**Заседание Окружной комиссии
по безопасности дорожного движения
префектуры Северо-Западного административного округа
города Москвы**

2026

ул. Соколово-Мещерская, д. 20

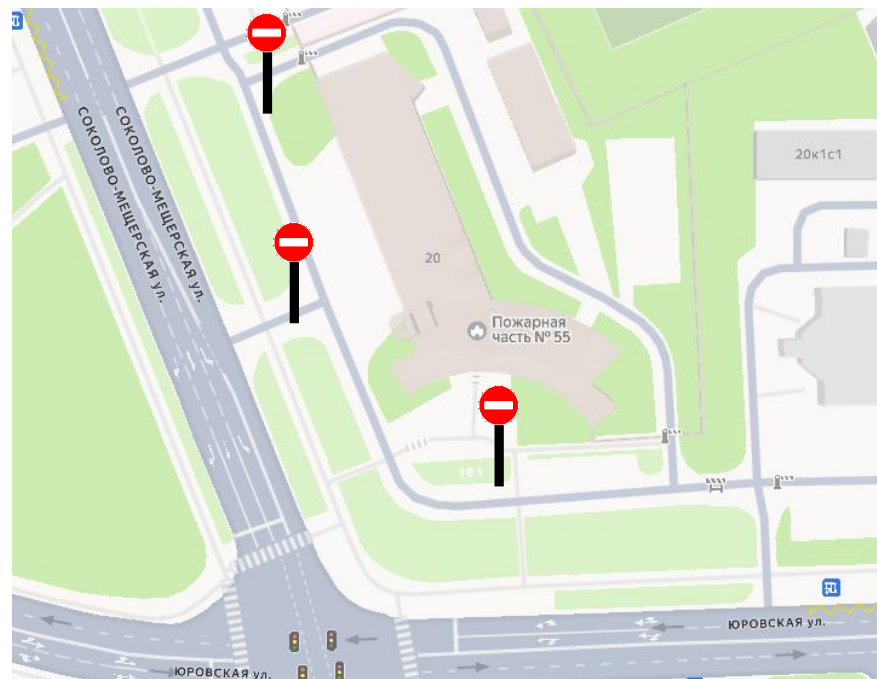
Целесообразно размещение дорожных знаков

3.1 «Въезд запрещён» ✓

Обеспечения свободного выезда и реагирования
на происшествия пожарно-спасательных
автомобилей

ул. Соколово-Мещерская, д. 26

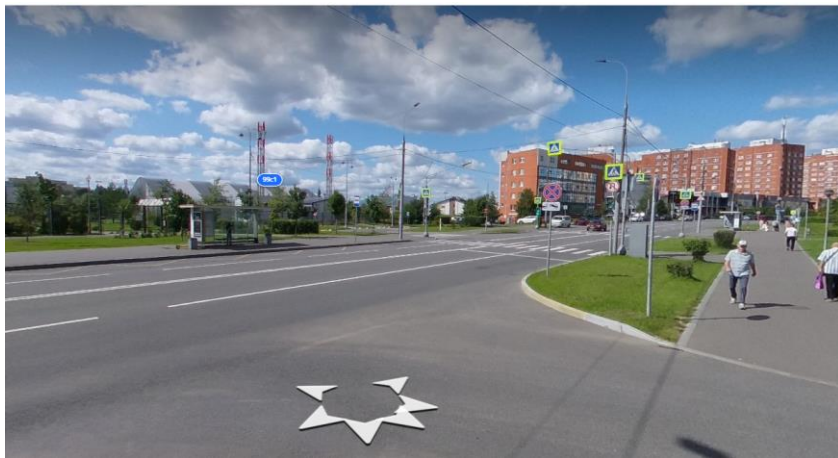
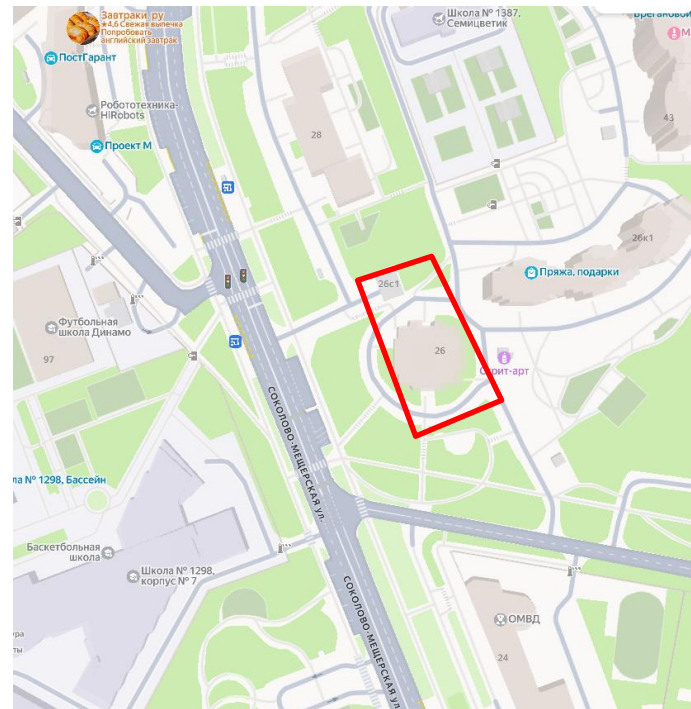
- Рассмотреть возможность размещения КФВФ (проезд на красный сигнал светофора) ✓
- Рассмотреть возможность увеличения промтакта светофорного объекта ✓
- Размещение ИН перед регулируемым пешеходным переходом нецелесообразно ✗
- Целесообразен запуск светофорного объекта в районе д. 24 (Ярмарка) ✓

Пятницкое шоссе, д. 25, к. 3

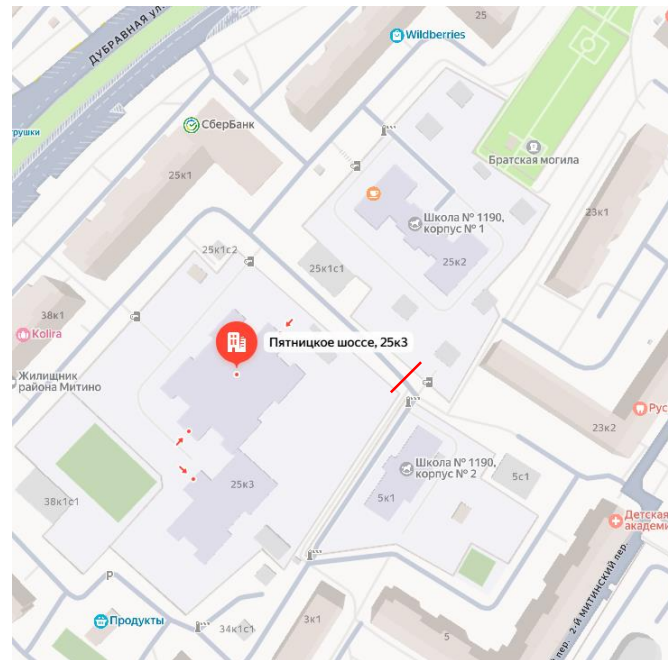
Устройство ИН нецелесообразно ❌

Просить ГКУ ЦОДД внести ограничение скорости
и парковки арендованных СИМ ✅

ул. Барышиха, д. 25, к. 5 / ул. Дубравная, д. 40, к. 2

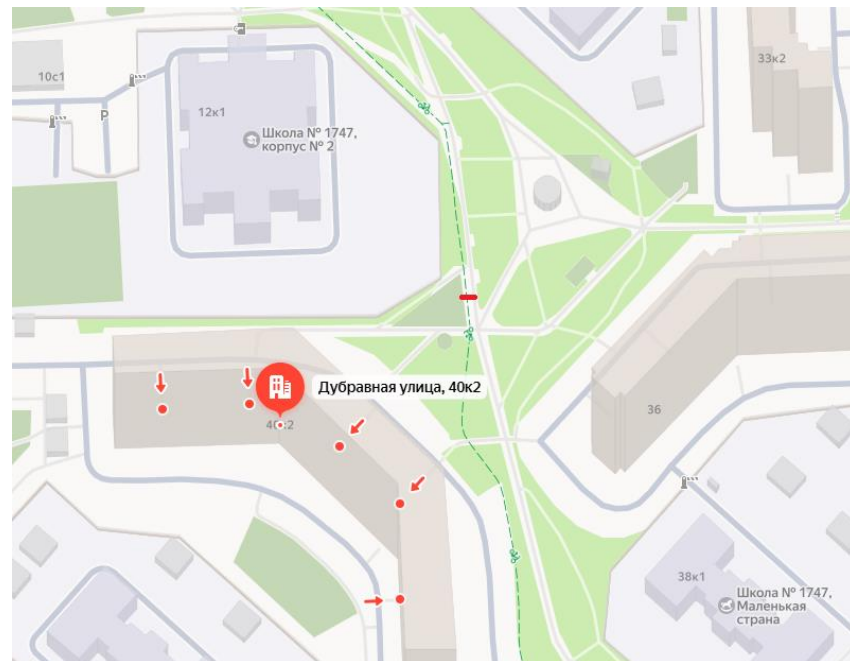
Устройство ИН нецелесообразно ☒

Просить ГКУ ЦОДД внести ограничение скорости
и парковки арендованных СИМ ☑

ул. Генерала Белобородова, д. 34

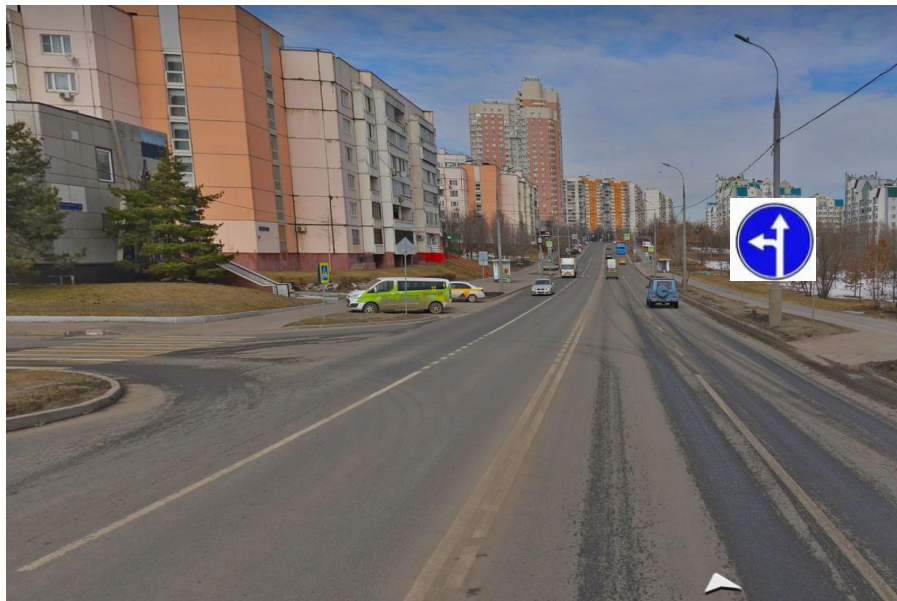
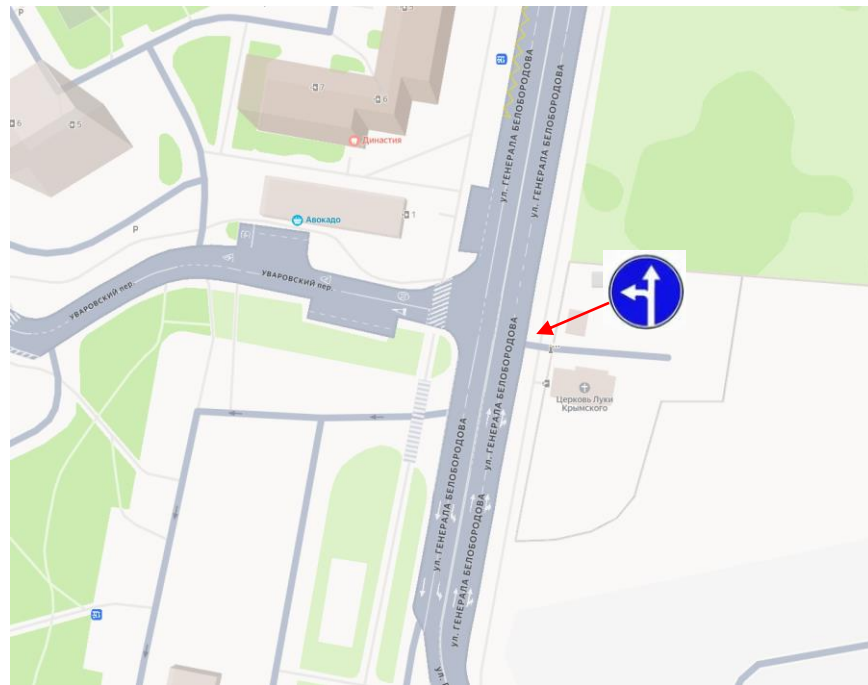
ГКУ ЦОДД рассмотреть возможность
обустройство поворота налево ✓

Пятницкое шоссе, д. 45

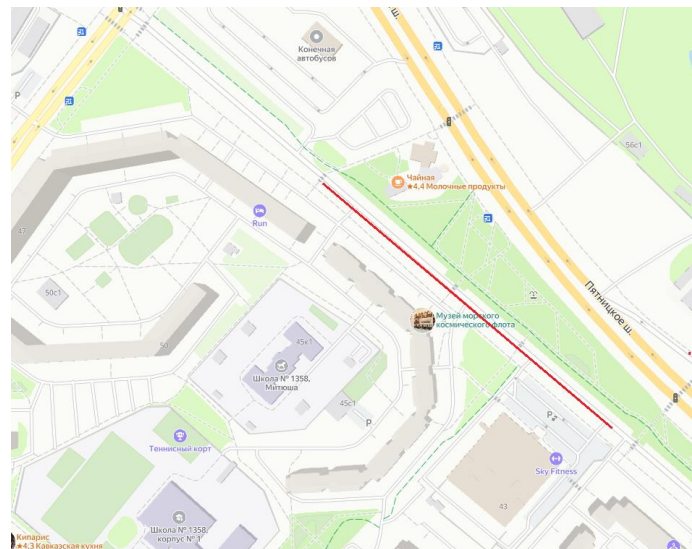
Целесообразно при актуализации ПОДД рассмотреть возможность корректировки схемы в части равномерного распределения машино-мест для маломобильных граждан вдоль дома

На обозначенном участке расположено 7-9 м/м для инвалидов

ул. Митинская, д. 32

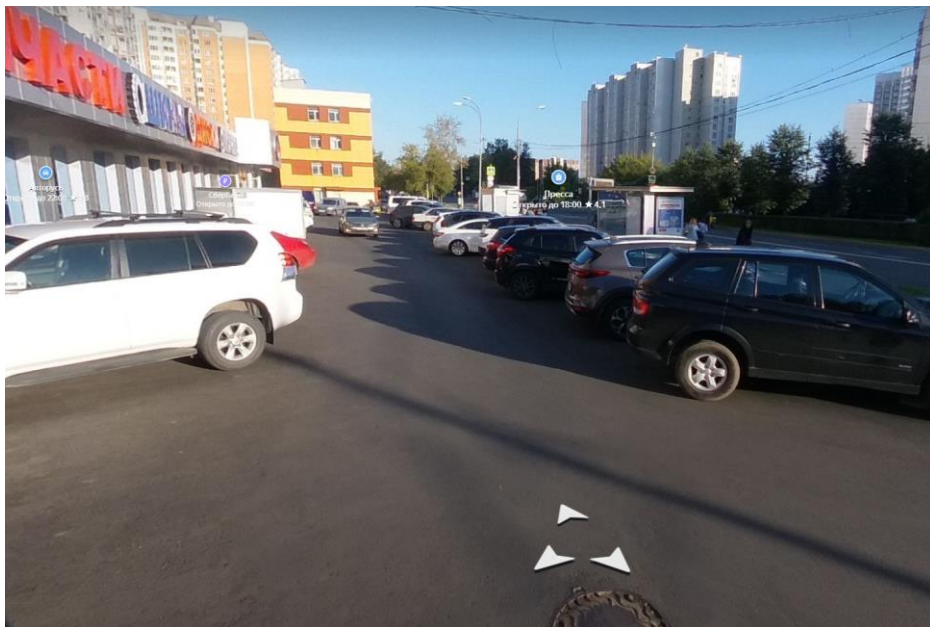
Целесообразна разработка проекта организации дорожного движения

ул. Муравская, д. 44, к. 2

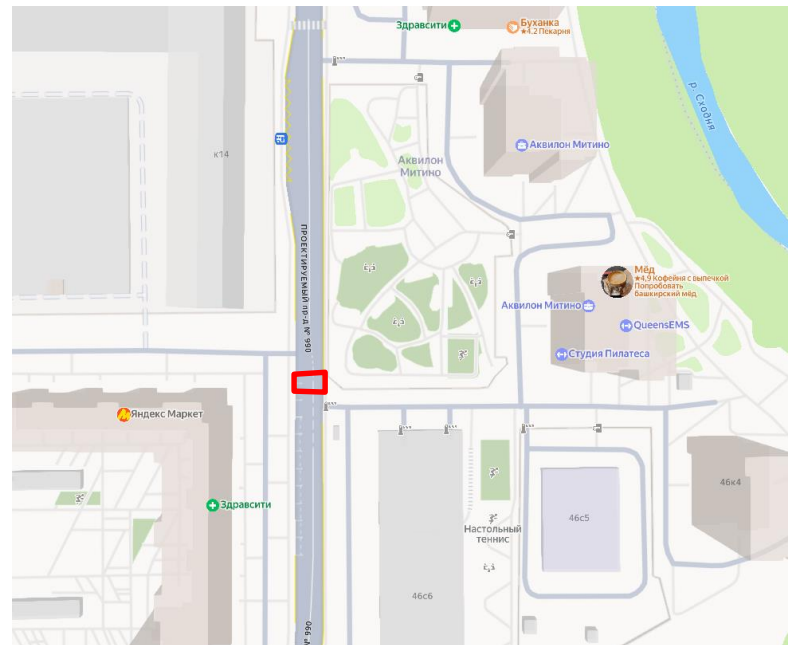
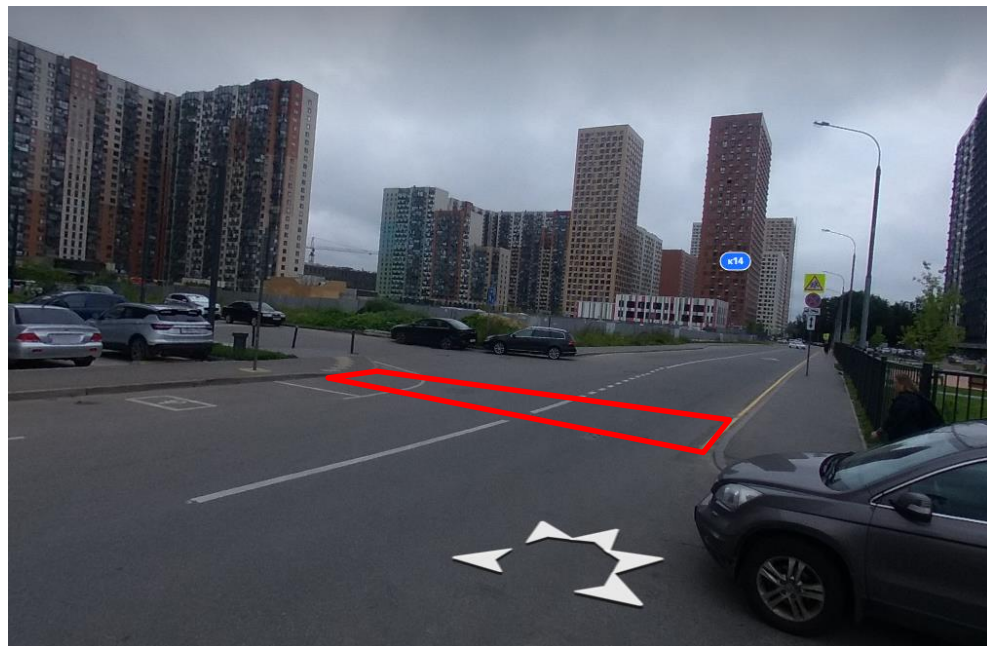
Целесообразно устройство пешеходного перехода ✓

Получено разрешение на ввод дороги

Участок ул. Муравская вблизи
ул. Муравская, д. 38, к. 1

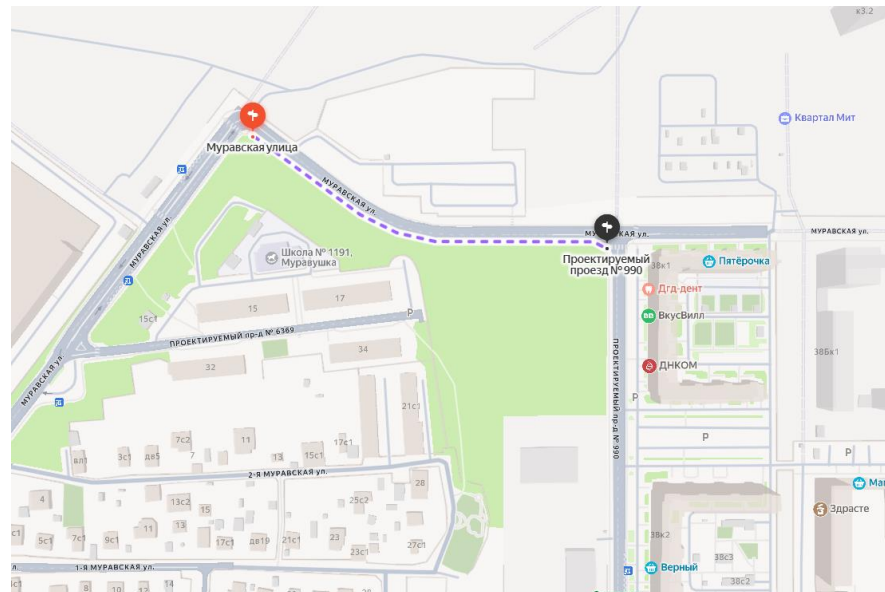
Размещение искусственных неровностей на пешеходном тротуаре нецелесообразно ❌
Целесообразно при ремонте улицы рассмотреть возможность обустройства велодорожек ✅

ул. Генерала Белобородова, д. 18

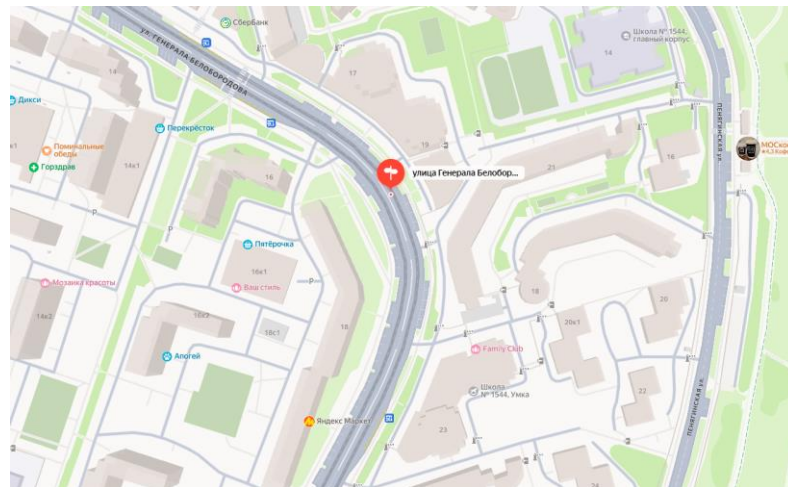
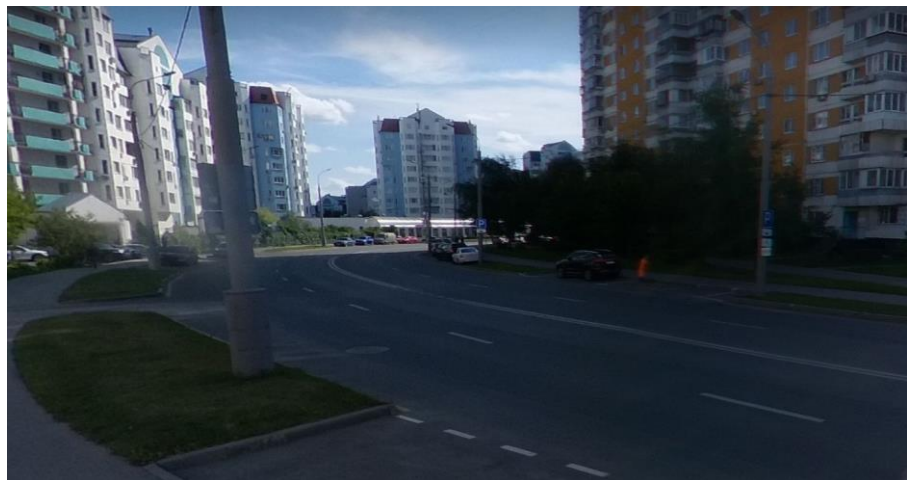
- Нецелесообразно устройство ИН ❌
- Целесообразно снижение скорости движения до 40 км/ч (сейчас 50 км/ч) ✔️
- Перенести знак на мачту городского освещения ✔️
- Рассмотреть возможность ликвидации парковки для такси с обустройством отдельной полосы для выезда с дворовой территории ✔️
- Рассмотреть возможность размещения комплекса автоматической фиксации правонарушений (превышение скорости, проезд на красный сигнал светофора) ✔️

Размещение ИН не соответствует действующим нормативным требованиям ДТП с участием пешеходов

ул. Героев Панфиловцев, д. 7, корп. 6

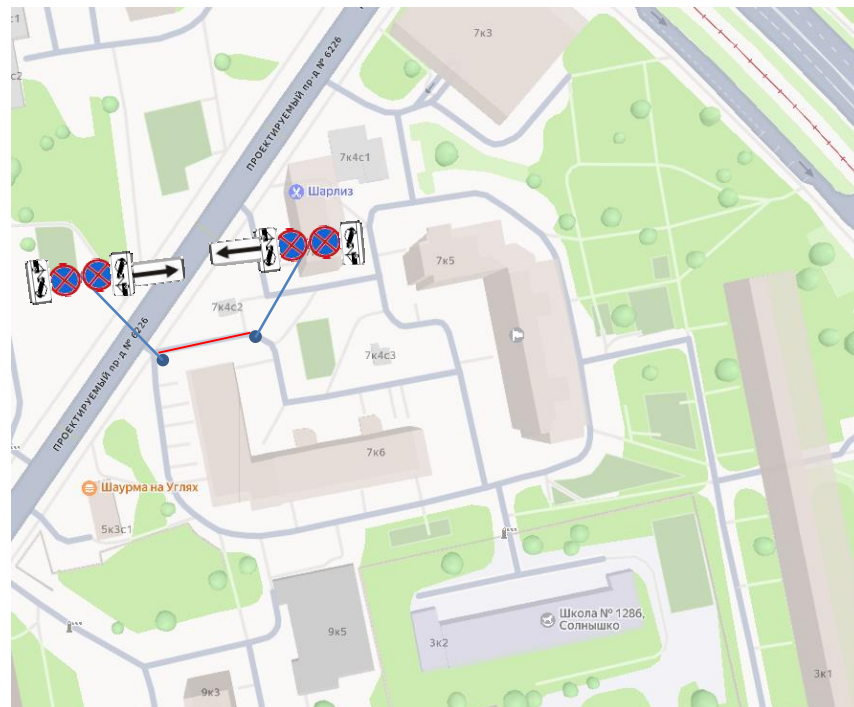
Установка дорожных знаков 3.27 «Остановка запрещена» с табличками дополнительной информации 8.24 «Работает эвакуатор» целесообразна ✓
Согласовать схему организации дорожного движения ✓

ул. Вилиса Лациса - ул. Туристская

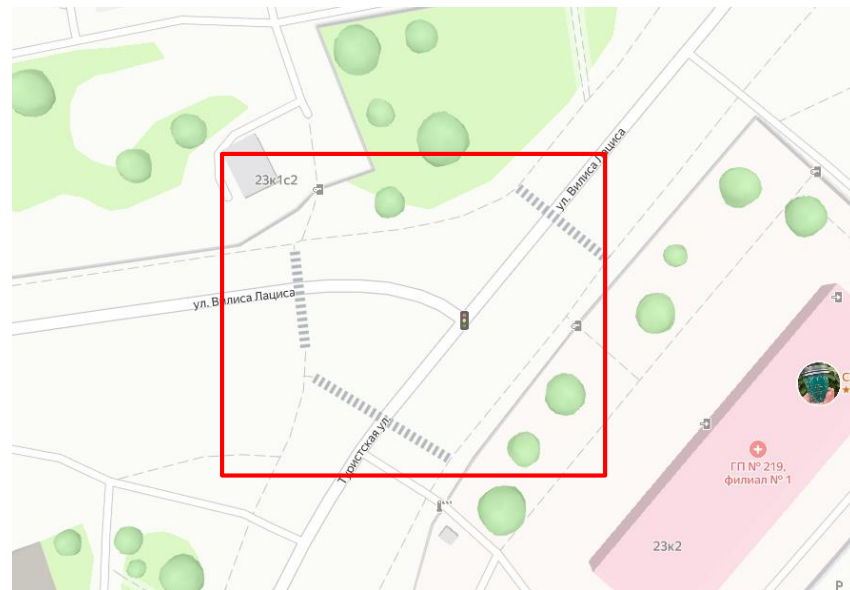
Увеличить время промежуточного такта («кругом красный») при переключении между фазами работы светофорного объекта до 4-х секунд, а также рассмотреть возможность установки комплекса фотовидеофиксации нарушений ПДД, ориентированного на фиксацию проезда на запрещающий сигнал светофора ✓

Аварийно-опасный участок дороги
(2 наезда на пешехода на регулируемых пешеходных переходах)
ДТП произошли по причине несоблюдения требований сигналов светофора

ул. Маршала Катукова, д.18
(дворовая территория ул. Маршала Катукова, д. 20, корп. 2)

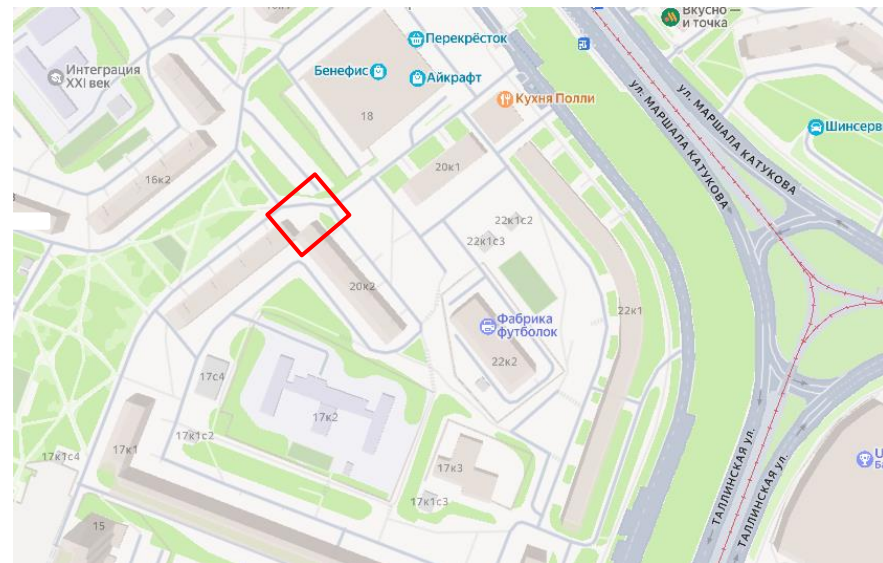
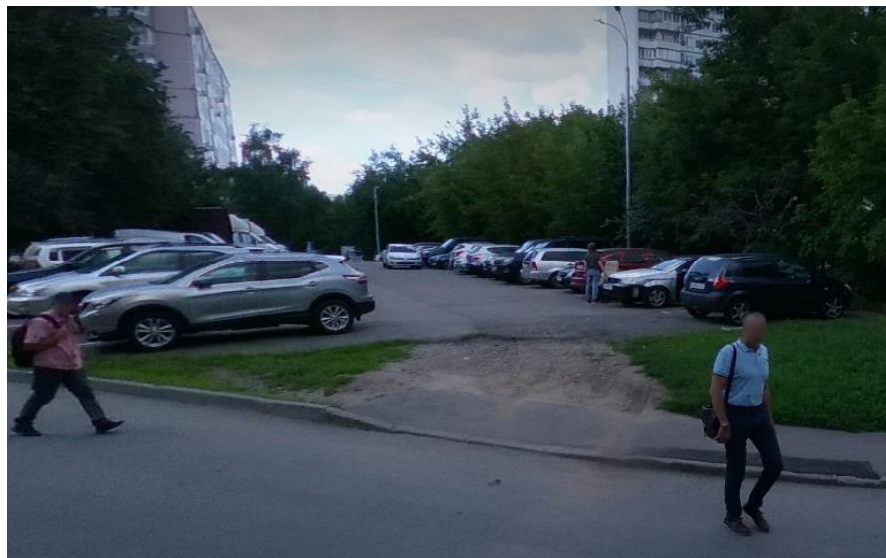
Обустройство 2-го выезда с парковочной зоны у МКД по адресу: ул. Маршала Катукова, д. 20, корп. 2 нецелесообразно ❌

В рамках благоустройства дворовой территории предусмотреть установку бортового камня ✅

ул. Твардовского ул., д. 5, корп. 4

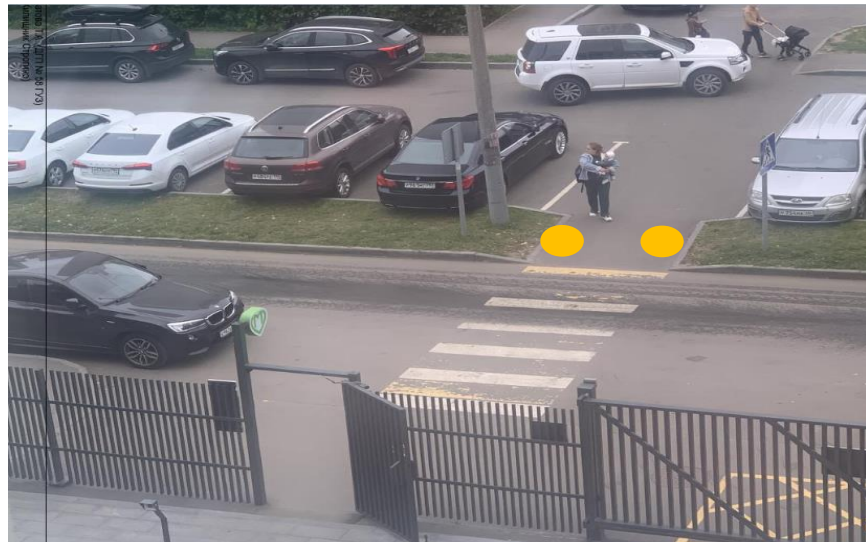
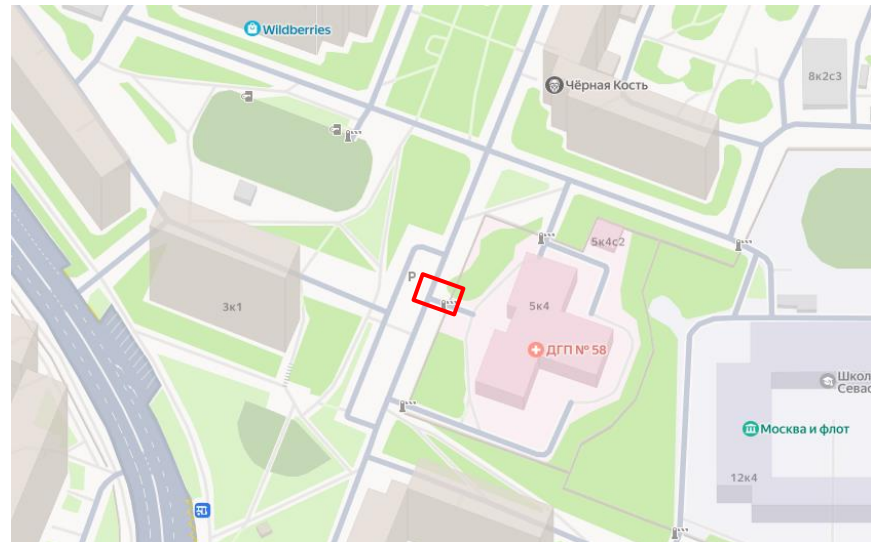
Установка ограждающих элементов
на подходе к пешеходному переходу

ул. Таллинская, д. 30

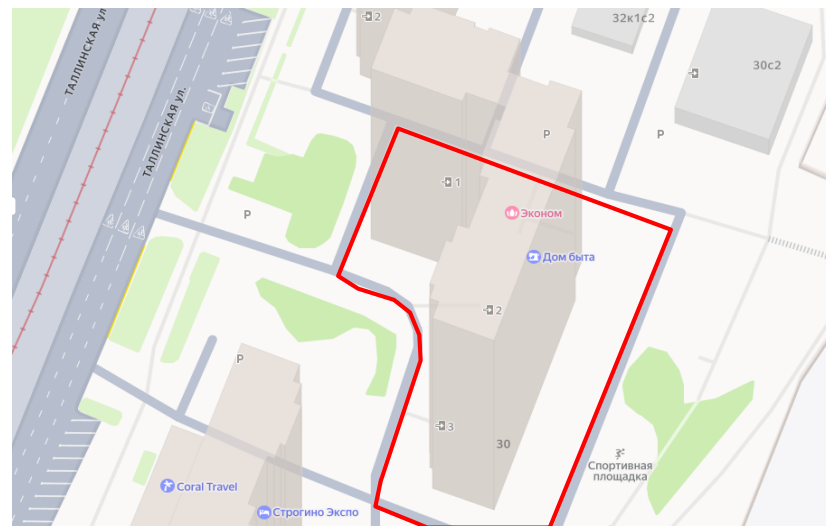
Целесообразна разработка ПОДД с разделением пешеходных и транспортных потоков в рамках благоустройства территории с установкой дорожных знаков 3.27 «Остановка запрещена» с табличками дополнительной информации 8.24 «Работает эвакуатор» ✓
